RECEBIDO  
Por Jessika-7296-HEMU-A2 às 09:47, 20/7/2022**3º TERMO ADITIVO DE ALTERAÇÃO Nº 517/2022 AO CONTRATO Nº 7296-HEMU, FIRMADO ENTRE O INSTITUTO DE GESTÃO E HUMANIZAÇÃO – IGH E LRB CONSTRUTORA E ADMINISTRADORA LTDA.**

SOLICITAÇÃO DE ADITIVO

**Descrição:** Justificativa Técnica Aditamento – Terceiro Aditivo do Contrato N° 7296/2021-HMI

PLANTA PAVTº TERREO  
p/Item 1.50

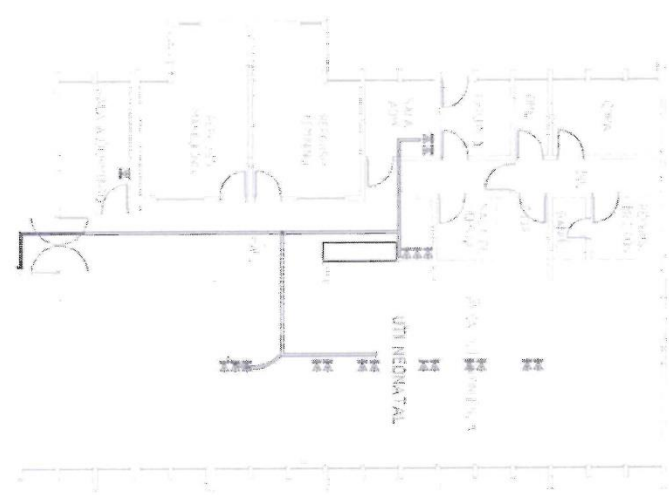
**Sistema de rede de dados e telefonia:** A área já possuía parte da infraestrutura da rede de dados e telefonia, seria necessário poucas adequações para adaptar a reforma realizada no Contrato N° 7296/2021-HMI, por este motivo estava previsto a realização das adequações com a equipe interna de manutenção, porém após a remoção do forro e a necessidade de instalação dos dutos do sistema de exaustão e climatização vinculado ao contrato supracitado, identificamos que seria necessário a remoção de toda a infraestrutura da rede de dados e telefonia existente, de forma a permitir a instalação da infraestrutura do sistema de exaustão e climatização para a renovação do ar conforme exigência da Resolução RDC n.50 de 2002 da Agência Nacional de Vigilância Sanitária – ANVISA.

Desta forma, considerando o aumento na distância dos pontos para a reinstalação do sistema de rede de dados, de forma a desviar da infraestrutura do sistema de climatização e exaustão, não foi possível o reaproveitamento de grande parte dos materiais e será necessidade a execução total do sistema de rede de dados e telefonia da área, garantindo a execução de forma a adequar o sistema de cabeamento estruturado e telecomunicações em atendimento as exigências das normas vigentes ANSI/TIA-568-C e ABNT NBR 14565 de 2019-Cabeamento estruturado para edifícios comerciais.

ISOMÉTRICO

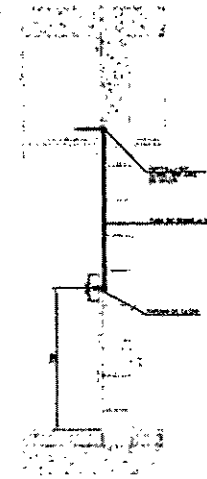
**Rede de gases medicinais:** No contrato supracitado consideramos somente a ampliação da rede de gases medicinais, considerando manter a rede existentes, porém durante a execução da ampliação, identificamos diversos pontos críticos na rede existente, como vários pontos de vazamentos no teste de estanqueidade, tubulação amassada em grandes trechos, soldas mal executadas, não permitindo garantir a qualidade das instalações, no qual colocaria em risco a vida dos pacientes da unidade, considerando que a rede de gases medicinais é um fator importante de suporte a vida dentro de uma unidade de terapia intensiva neonatal. Deste modo de forma a garantir a segurança e qualidade das instalações conforme exigências da norma técnica da ABNT NBR 13164 - Tubos flexíveis para condução de gases medicinais sob baixa pressão, será necessário a substituição da rede de gases medicinais existente.
